PARECER DA COMISSÃO DE AVALIAÇÃO

RELATÓRIO DE CONFORMIDADE AMBIENTAL DO PROJECTO DE EXECUÇÃO

“PARQUE EÓLICO DE SERRA DO BARROSO III”

Janeiro, 2009

ENEOP2 - EXPLORAÇÃO DE PARQUES EÓLICOS, S.A.	
PA (QUE FÓRICO DE SERRA DO BARROSO II)	
RECAPE	ESCHEMA GERAL DO PROJ. EÓLICO SOLUÇÃO ESTUDADA NO EIA SOLUÇÃO PREVISTA NO PROJECTO DE EXECUÇÃO
	02 0 1:1000

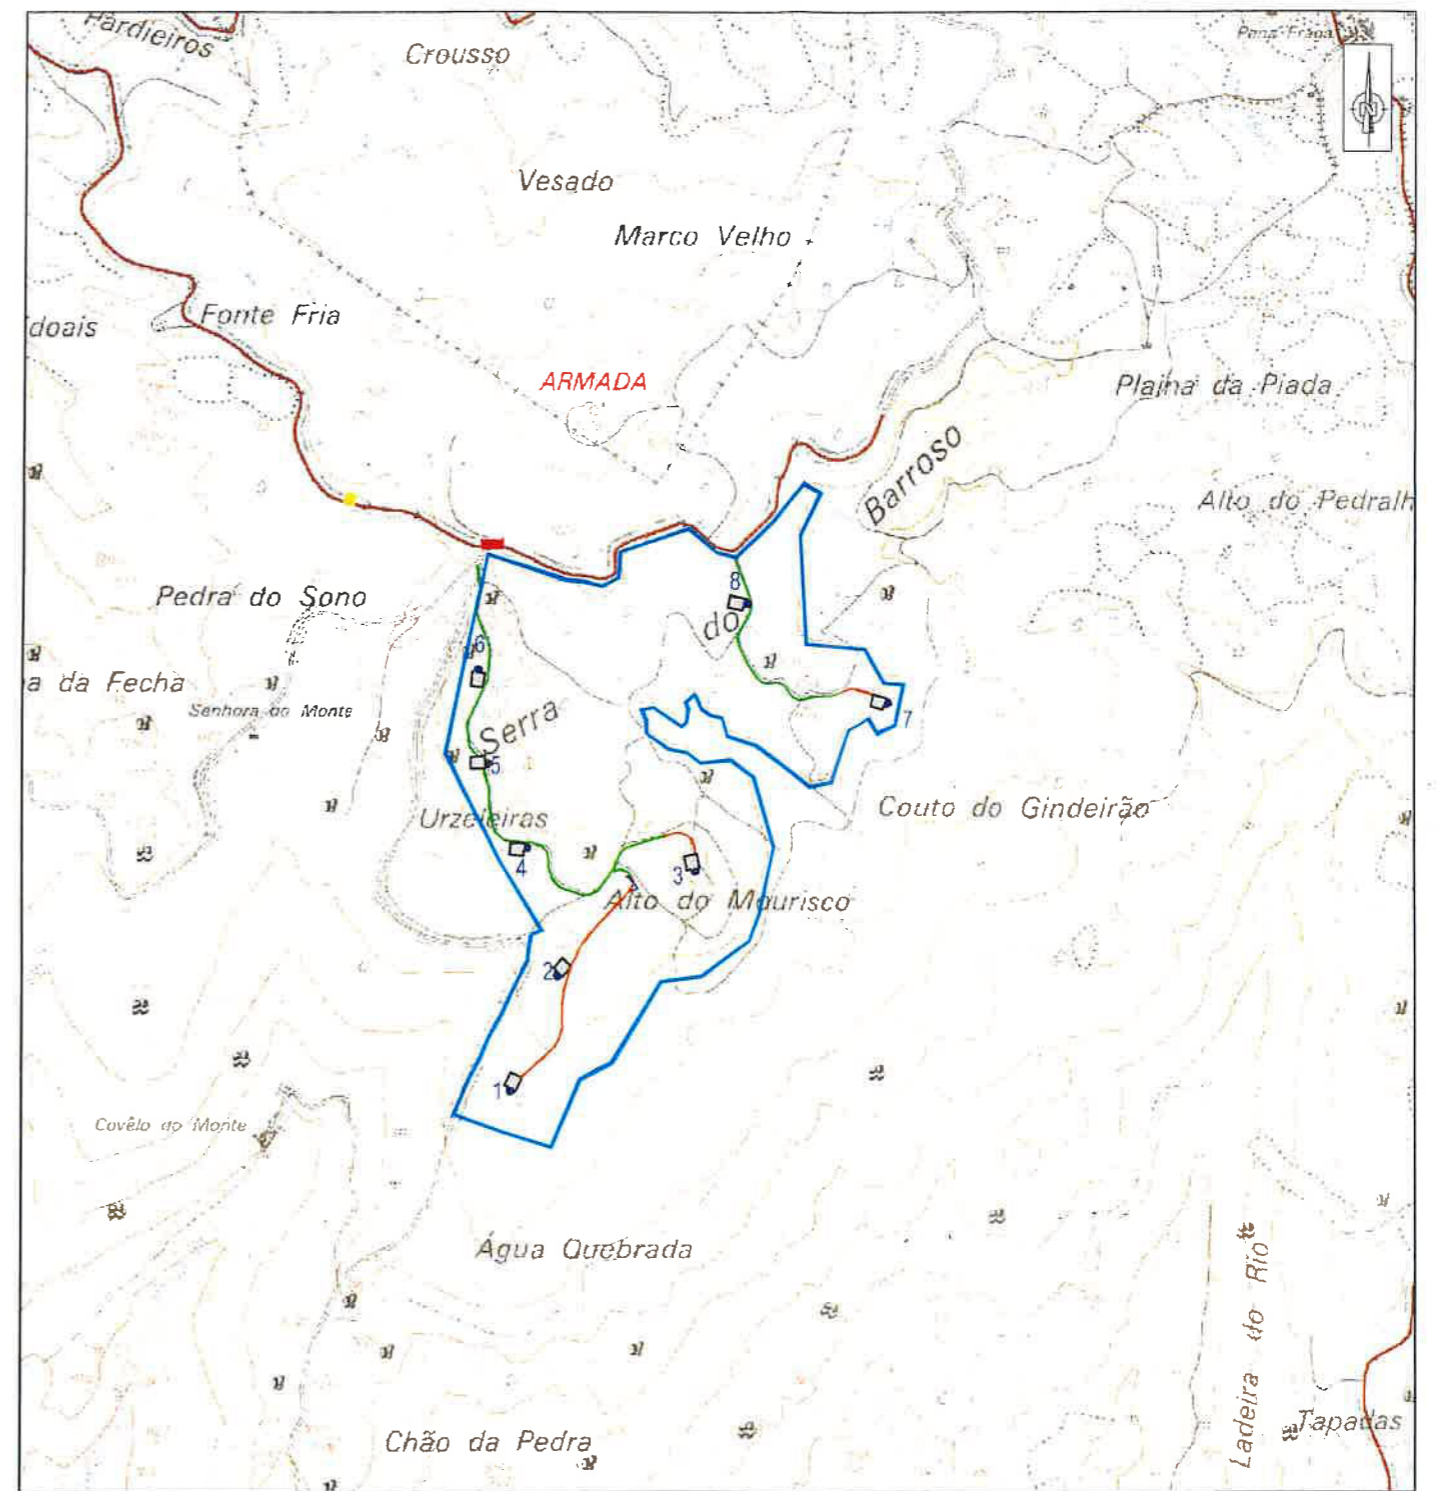
Da análise do Projecto de Execução verifica-se que, comparativamente com o Estudo Prévio (solução estudada no EIA), se mantém a área de intervenção para a realização das diversas acções, existindo apenas pequenas alterações (ver cartografia do Anexo I) que em nada alteram a situação quanto aos descritores analisados, designadamente:

- Traçado do acesso aos aerogeradores 1 e 2, de forma a contornar a zona húmida identificada;
- Pequenos ajustes na localização dos aerogeradores e respectivas plataformas, utilizando zonas topograficamente mais favoráveis e diminuindo assim a movimentação de terras.

Relativamente às alterações de projecto propostas no RECAPE (enumeradas no capítulo 2), concorda-se com as mesmas.

ENEOP2 - EXPLORAÇÃO DE PARQUES EÓLICOS, S.A.													
PARQUE EÓLICO DE SERRA DO BARROSO III													
RECAPE	PLANTA DE CONDIÇÃOAMENTOS

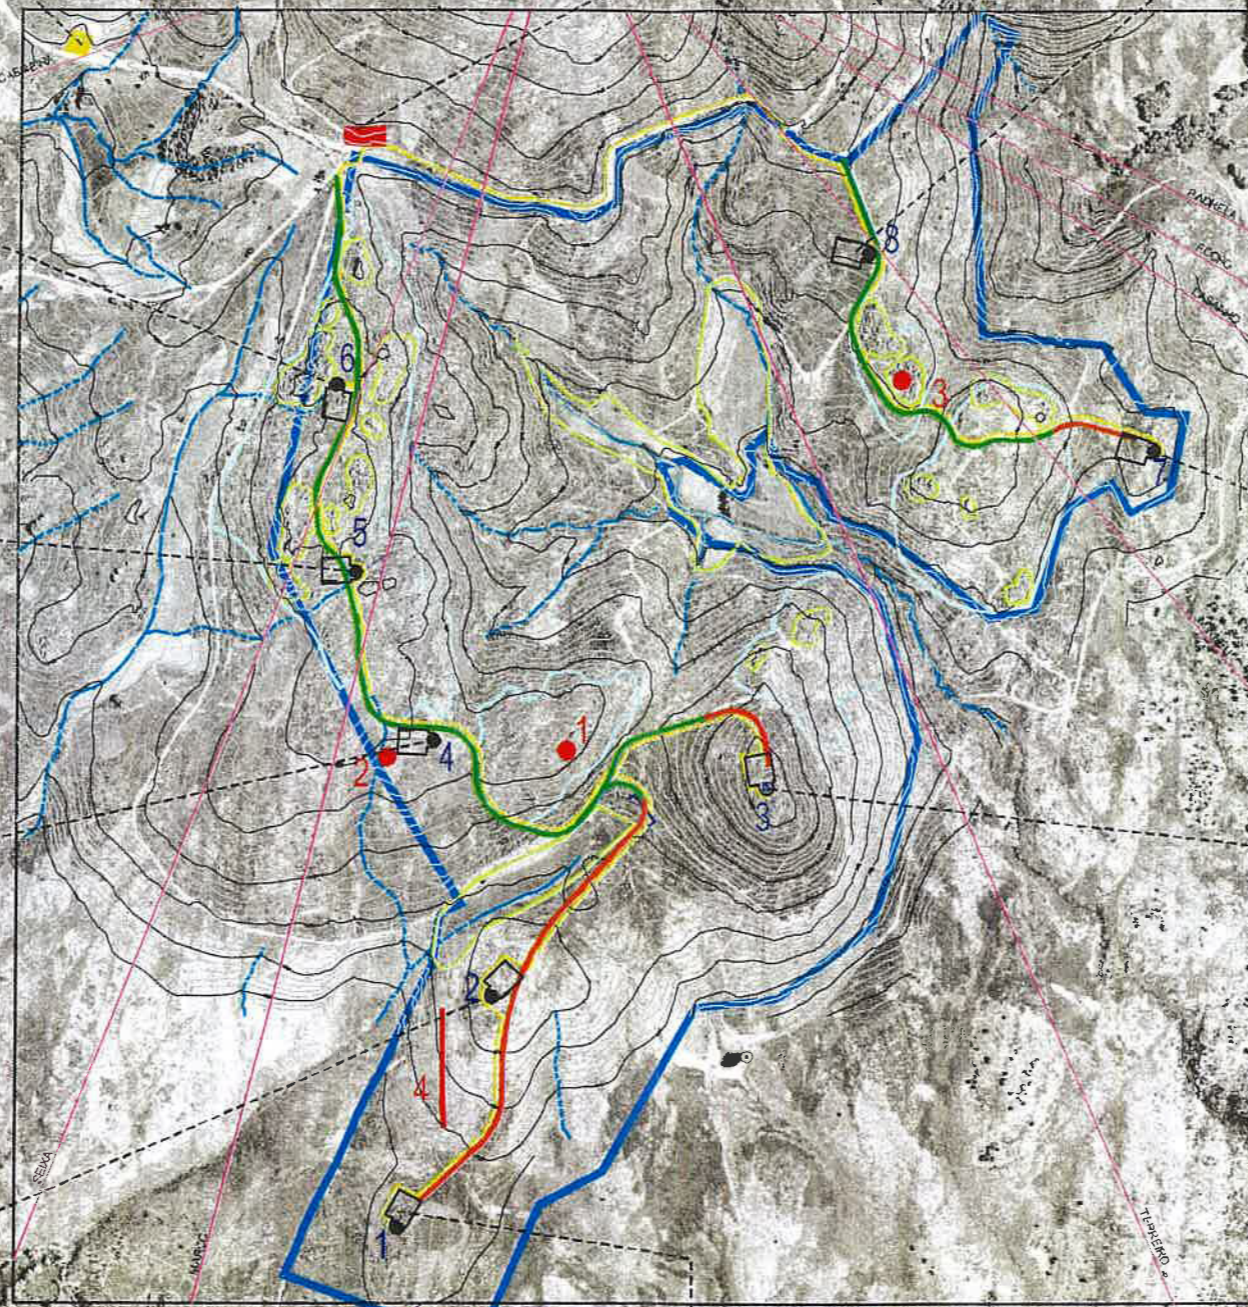
- Relativamente à área de maior interesse para o lobo, identificada no estudo como a zona de implantação dos aerogeradores 1 e 2, deverá ser indicada na planta de condicionamentos como condicionante de nível 2.

Embora esteja prevista a colocação de uma cancela no acesso (a construir) aos aerogeradores 1 e 2 (zona mais sensível para o lobo), com a qual se concorda, surgem algumas dúvidas quanto à sua eficácia. Sendo esta uma zona plana e sem obstáculos, poderá a cancela ser facilmente contornada pelos veículos visitantes. Deste modo, deverá ser analisada esta situação e monitorizada a eficácia da cancela.

- Indicar na planta de condicionamentos, como condicionante de nível 2, a zona identificada no estudo complementar do lobo como *área a interditar ao público*.
